Betr.: Bebauungsplan Oberlohe – Einwendung gegen Planvariante 1

Baugebiet Oberlohe: Frühzeitige Öffentlichkeits-Beteiligung zu offengelegten Plankonzepten

a. Bewertung nach Anzahl betroffener Anwohner:

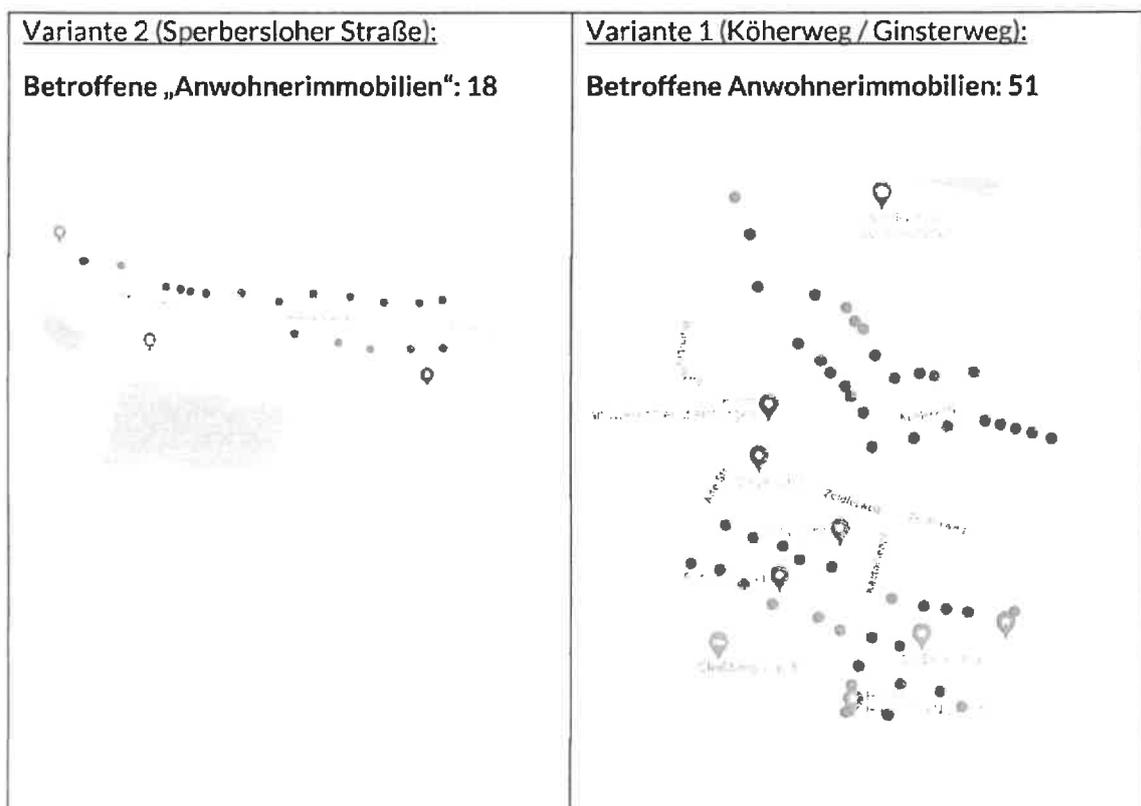
ich habe hier einfach die Häuser abgezählt, ohne Berücksichtigung, der in den Immobilien tatsächlichen Anzahl der betroffenen Personen, da mir dies natürlich nicht möglich ist.

Abbildung 24: Gesamtverkehr in der Variante 3

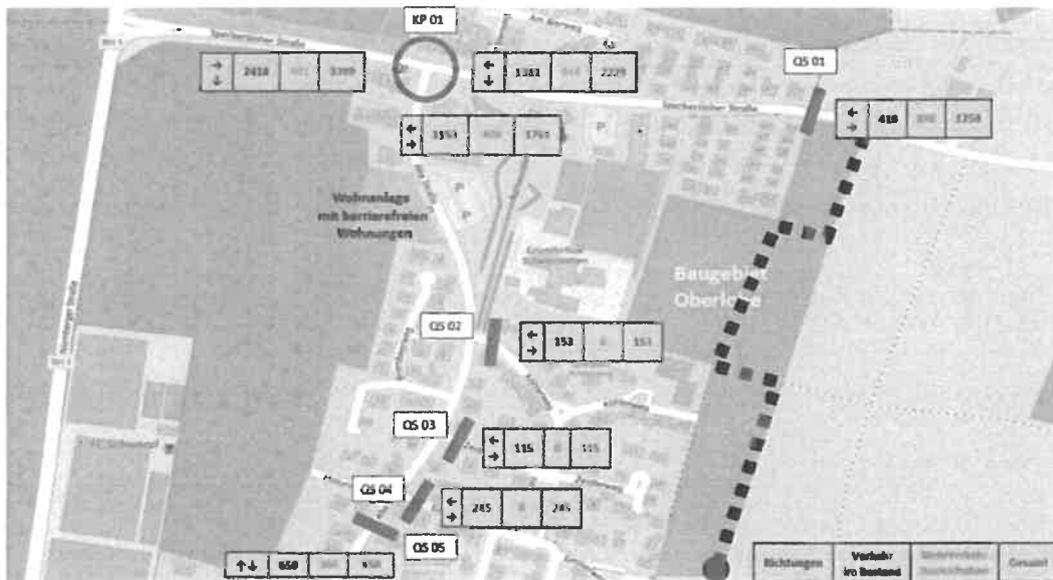
- Laut Verkehrsuntersuchung entspricht diese Verkehrsanbindung in Variante 2 bereits einer Verdreifachung!! des Verkehrs am QS 01 (siehe Verkehrsgutachten)

Grundmaße: Raumbedarf fließender Kfz-Verkehr - Begegnen, - Vorbeifahren

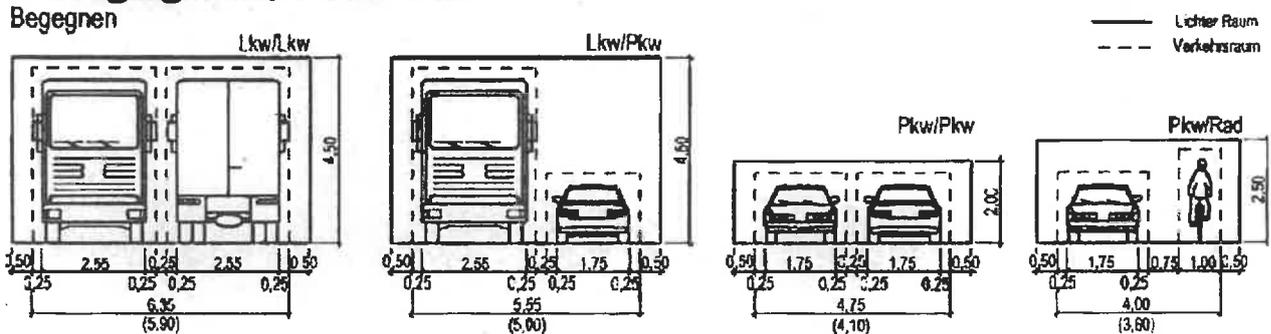
Dies ist mit dem derzeitigen Verkehrsaufkommen sicherlich ausreichend (siehe hierzu Bild RAST Auto/Auto).
